中央新幹線南アルプストンネル山梨工区
山梨・静岡県境付近の調査及び工事の計画について

別冊

令和 5 年 6 月

東海旅客鉄道株式会社

図 6 3 掘削エネルギー

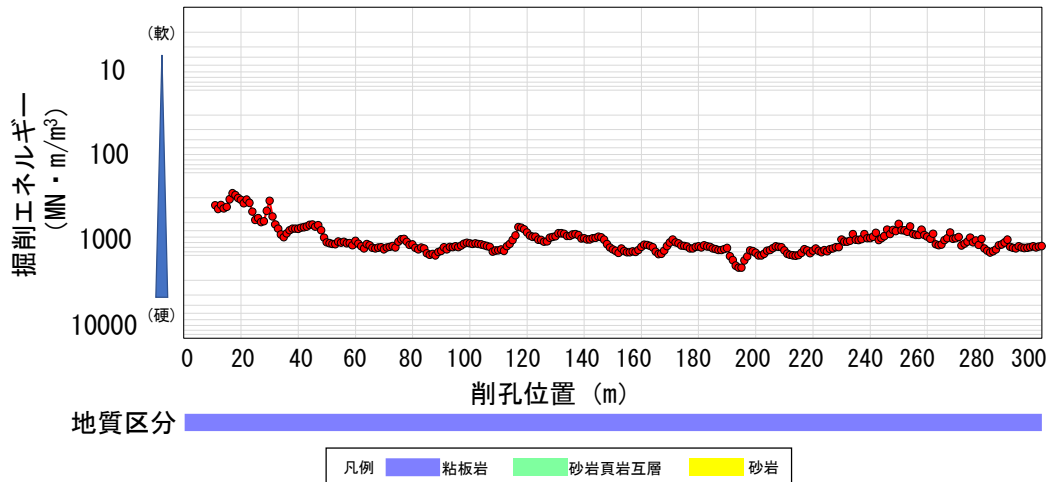
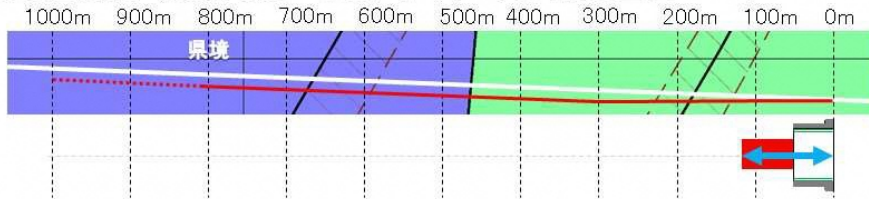
<ul style="list-style-type: none"> ⑥スライムから何が分かるか教えてほしい。マシントルクや掘進速度との関係はどうなっているのか。 	<ul style="list-style-type: none"> スライムより、岩種（粘板岩、砂岩、凝灰岩等）が分かります。スライムの粒度は、地山の良否（岩盤のミクロな構成）を判断する目安となります。 割れ目が多い … スライムは割れ目に依存し、大きくなる場合がある。 亀裂が細かい … スライムは亀裂に依存し、小さくなる場合がある。 断層粘土がある … 非常に細かいスライムとして、削孔水に濁りが生じる場合がある。 粘土を伴うスライムが確認される場合もあるが、削孔延長によっては、うまく孔口まで排出されない事もある。 また削孔延長に対し、スライム量が大量に排出される場合なども評価の指標となります。 ボーリング削孔速度は、一定の速度を保つように現場管理していますが、削孔速度にバラつきが生じる時は、地質の変化等が生じる可能性がある箇所と考えます。 断層帯や割れ目帯の場合、ミクロ的に硬軟を繰り返す削孔になることから、機械データにばらつき等が生じやすい傾向があります。
<ul style="list-style-type: none"> 24日の計算内容は、わかりましたが、なぜ25日の備考に書かれた湧出量が減っているのですか？ 	<ul style="list-style-type: none"> 25日は削孔作業を行わなかったため一時的に孔内の湧水量が落ち着いたと考えています。 3月14日報告から追記しています。
<ul style="list-style-type: none"> 観測値からなぜ0.8L/分、0.5L/分が導きだされたのか分からない。 	<ul style="list-style-type: none"> 現地では、容器法で1分当たりの湧水量を測定（L/分）しています。観測したL/分をm³/秒へ単位変換計算しています。 25日は削孔作業を行わなかったため一時的に孔内の湧水量が落ち着いたと考えています。

図 6 4 湧水圧測定

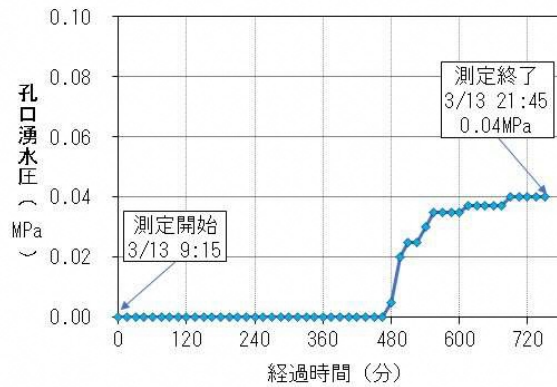
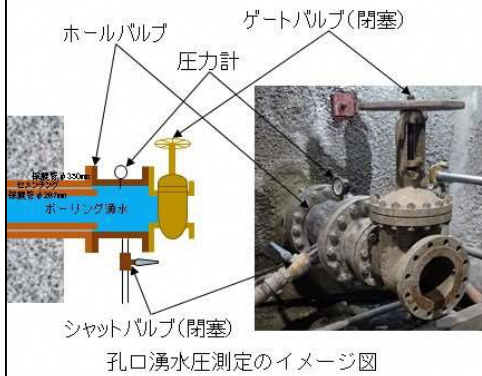
<ul style="list-style-type: none"> ・深度100mで行われる孔内湧水圧測定の報告がない。 	<ul style="list-style-type: none"> ・3/13に、山梨県内の断層①を含む孔口50mから122mまでの区間における湧水圧測定を実施しました。 ・測定結果をとりまとめ、4月18日に報告いたしました。 ・文献※によれば、破碎帯中の透水係数は、ばらつきがあるものの、$1 \times 10^{-7} \sim 1 \times 10^{-5} \text{m/sec}$に分布しているとされています。 ・今回、湧水圧測定結果から求めた透水係数 $2.39 \times 10^{-7} \text{m/sec}$ は、文献※によれば破碎帯中の一般的な透水係数と比べても小さな数値で水を通しにくい地質であると言えます。（※地下水ハンドブック P76、改定地下水ハンドブック編集委員会、建設産業調査会、1998.8）
<ul style="list-style-type: none"> ・湧水量の測定を、昼20:30夜8:30で容器法で行っているとのことであるが、測定時間はどうなっているのか。 	<ul style="list-style-type: none"> ・湧水量の測定は、昼夜のボーリング作業終了後2～3時間程度経過した後実施しています。測定作業は器材準備等を含めて凡そ15分～30分程度となります。 ・湧水量が比較的少ないため、孔口からの湧水を1分間、容器（10L計量容器）に溜め、その水量を実測値としております。湧水量が多くなった際は、大きな計量容器を使用します。1分間で排出される湧水が容器の容量を超えた場合は、容器が満水となる時間を計測し、1分間当たりの湧水量に換算します。 ・容器による計測値は、2回計測した湧水量の平均値を示しています。（※計測方法は類似的なものとしてJIS K 0094-1994 工業用水・工場排水の試料採取方法の8.2 容器による測定の考え方を参考に、現地状況に応じた形で実施しています）
<ul style="list-style-type: none"> ・口元バルブの耐水圧は何MPaか教えてください。 	<ul style="list-style-type: none"> ・口元バルブのカタログを送付いたします。（製品略号：S30KFS0） ・カタログ値として耐水圧約5.1MPaの耐水性能が記されております。
